訂正のお願い

2018. 6 株式会社自研センター

*No.J-568 トヨタ マークX (130系) 2010年1月を下記の通り訂正いたします。

P.54 B407

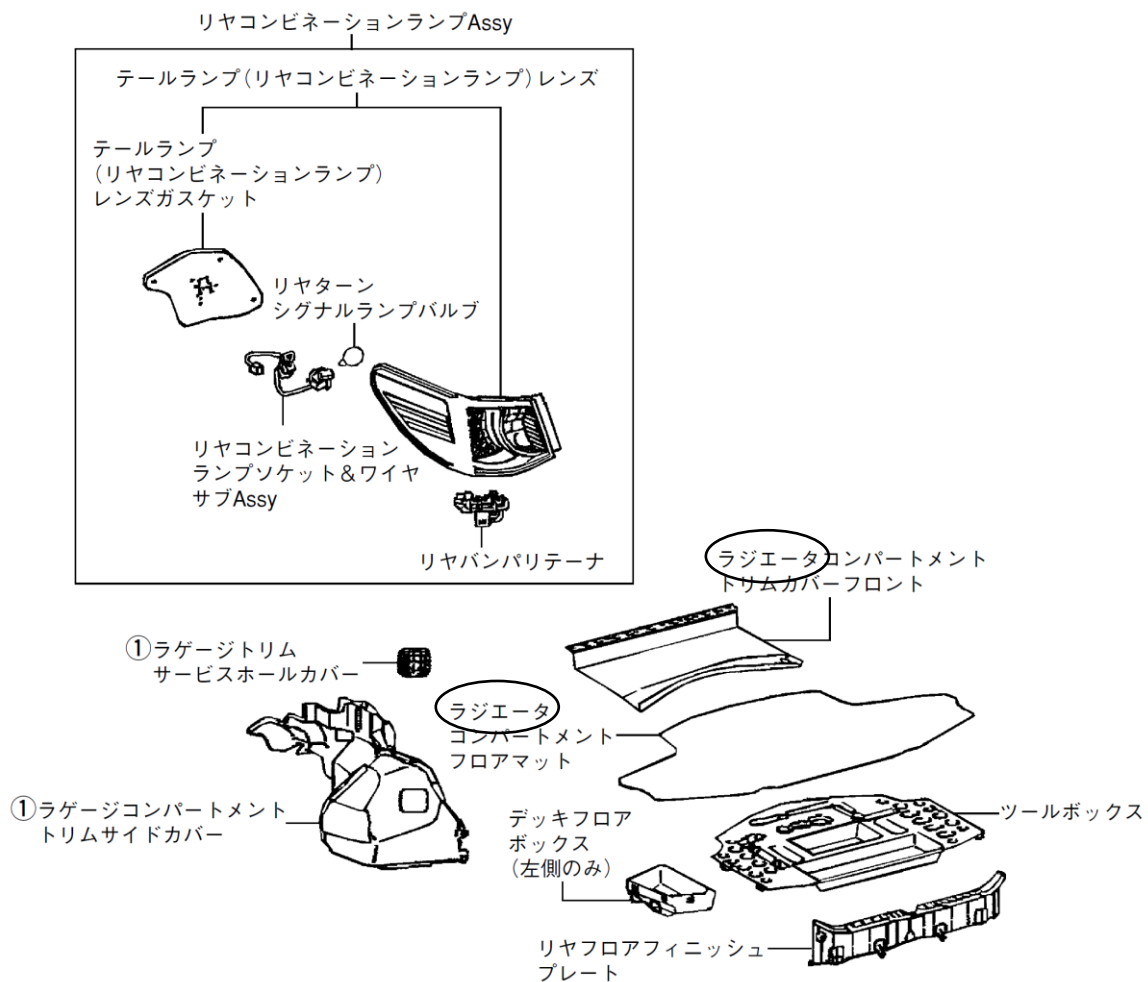
イラスト欄の部品名称の一部に誤りがあったため、該当ページを差替え願います。
